REV HISTORY

△	Revision	00	Item	EPT-42Q0AN(H1)
△	Drawn	JH KIM	Title	TOP
△	Design	JH KIM	Dwg	
△	Check	...	Sheet	1 of 1
△	최초작성	Approve JS PARK	Date	05.10.04
INDUSTRIAL ELECTRONICS

④	.	Revision	00	Item	EPT-42Q0AN(H1)	
④	.	Drawn	JH KIM	Title	RGB & DTV INPUT	
④	.	Design	JH KIM	Dwg		
④	.	Check		No. Sheet	1 of 12	Date 05.10.04
④	.	Approve	JS PARK	DAE ELECTRONICS INDUSTRY CO., LTD

4	.	Revision	00	Item	EPT-42Q0AN(H1)		
3	.	Drawn	JH KIM	Title	PW318B POWER		
2	.	Design	JH KIM	Dwg	.		
1	.	Check	..	No. Sheet	9	of 2	Date 05.10.04
0	최초작성	Approve	US PARK	No. Sheet	E-RAE ELECTRONICS		
					INDUSTRY CO., LTD

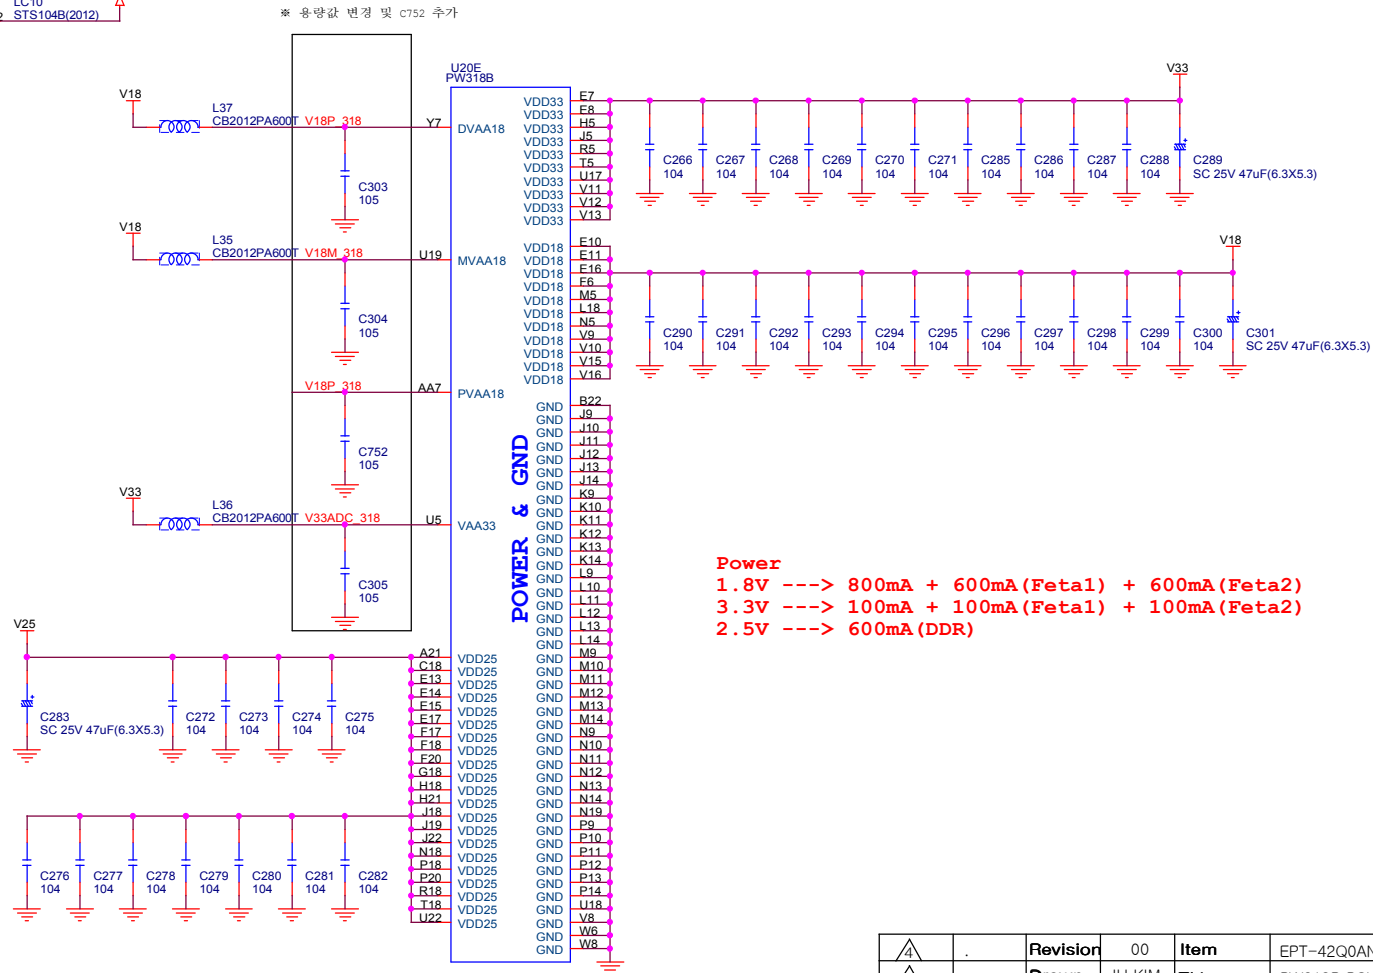
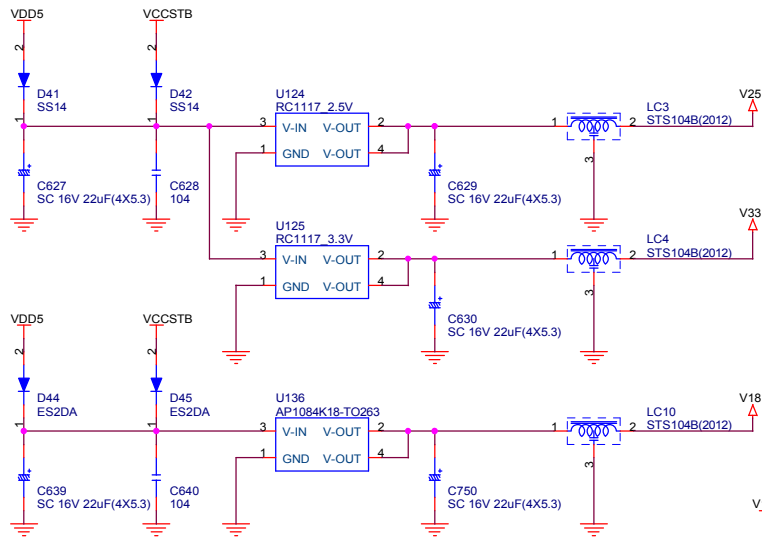
- ※ PAGE2 R4 추가 회로도 누락, J3 PIN1,2,3, PIN NAME 변경
- ※ PAGE3 C699,C700,C701,C702,C703,C704 추가
- ※ PAGE4 D51,D52 삭제후 D51 PATTERN SHORT
- ※ PAGE5 D54,D55 삭제후 D54 PATTERN SHORT
- ※ PAGE7 R864 LVDS쪽 PATTERN 변경 J9 PIN2,4,6,8 LINE 변경
- ※ PAGE8 R162 출력 LINE 변경,R865,R866,R867,R868,R869,R870 추가
- ※ PAGE9 D41,D44 삭제 후 PATTERN SHORT D42,D45 부품 변경. (1SR154-400 --> ES2DA)
- ※ PAGE10 R826,R827 시정수 변경,LCD POWER 부분 회로 변경

Revision	00	Item	EPT-42Q0AN(H1)
Drawn	JH KIM	Title	AUDIO
Design	JH KIM	Dwg No.	10012
Check	...	Date	05.10.04
Approve	JS PARK	Sheet	10 of 12
최초작성		DATE	05.10.04
INDUSTRY CO., LTD

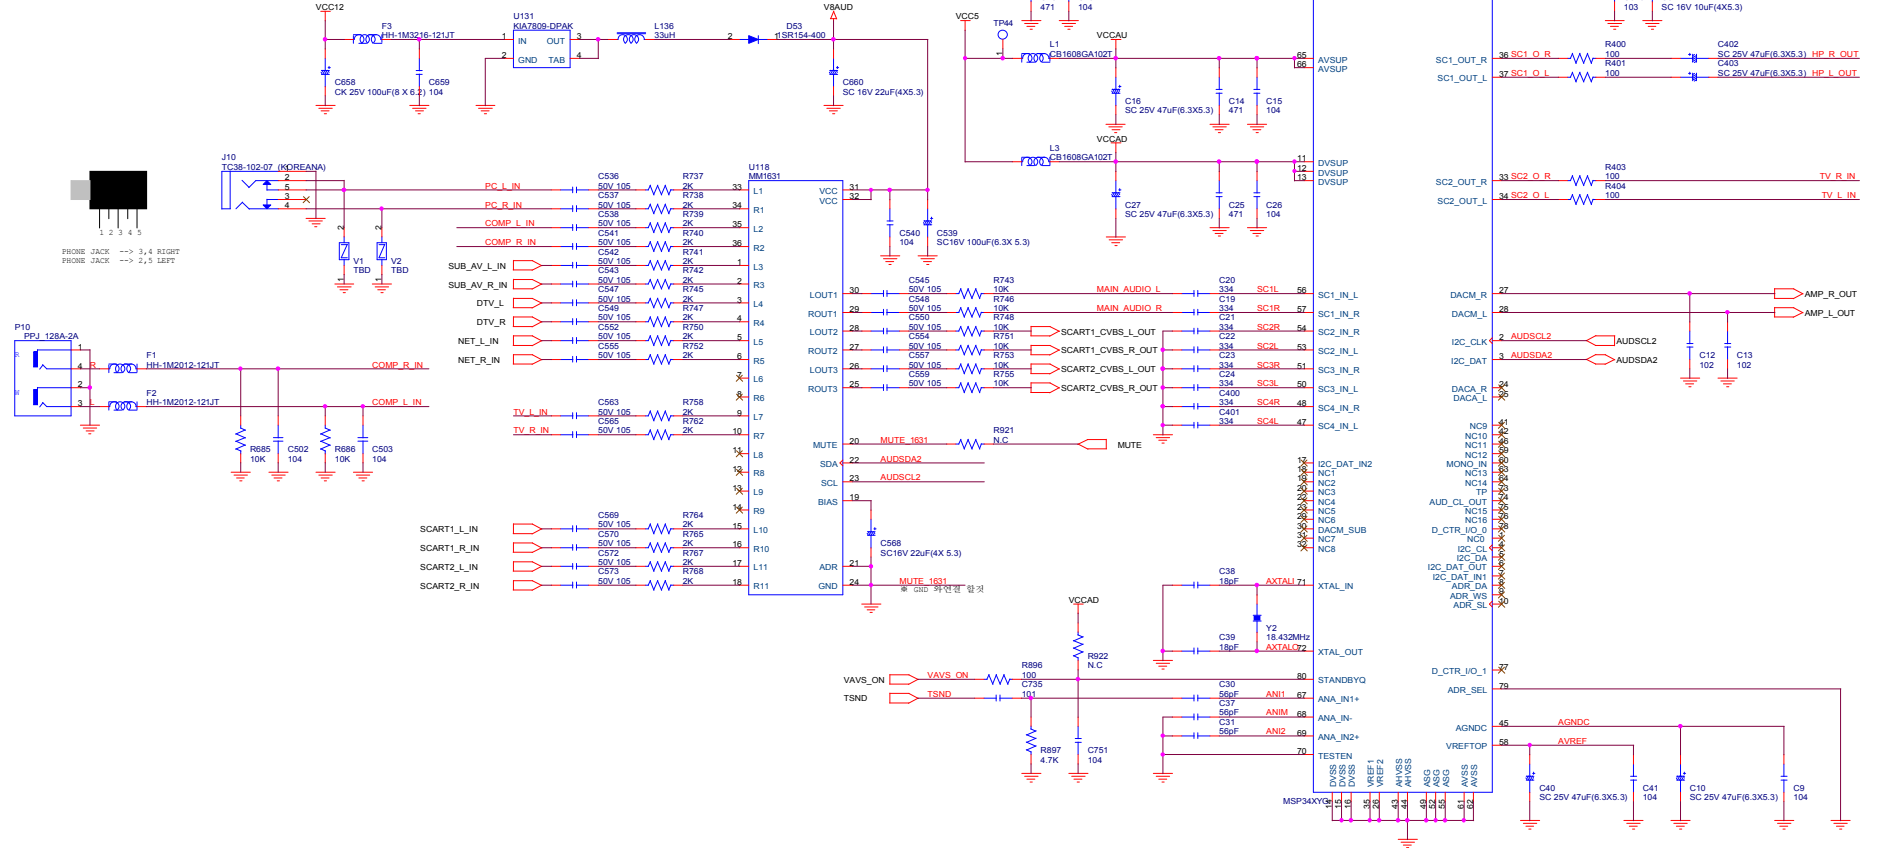
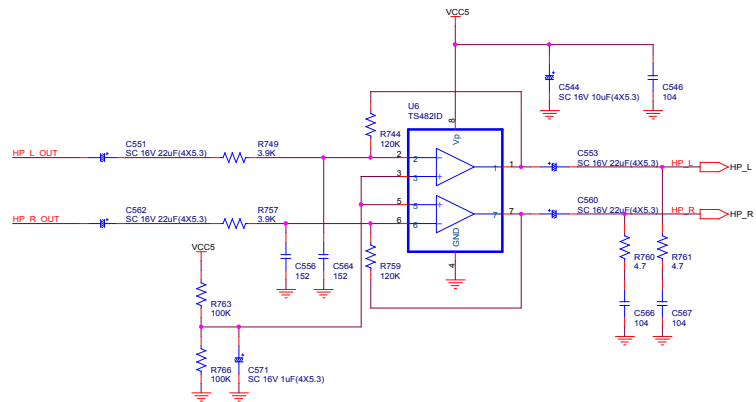
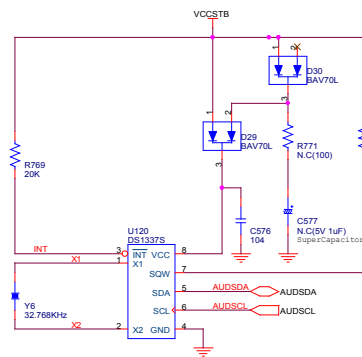
- ※ PAGE3 R675,R676,R674 와 GREEN BUFFER & C1,C2 위치 서로 변경(MIK 사용시 D-TV ON후 COMPOSITE Y SIGNAL 로 VIDEO SIGNAL 입력시 화면 않나옴 개선 MASTER 사용시 는 이상 없음.)
- ※ PAGE8 U115 PIN6 J2 CONTROL SIGNAL 연결
- ※ PAGE9 218POWER 원상 복귀 함.
- ※ PAGE10 TSNDLINE FILTER 추가함, U3 PIN80 VAVS ON LINE과연결 시킴(POP NOISE 대책)
- ※ PAGE11 PIN2,3 GND 연결 PIN1 J2 CONTROL SIGNAL 연결
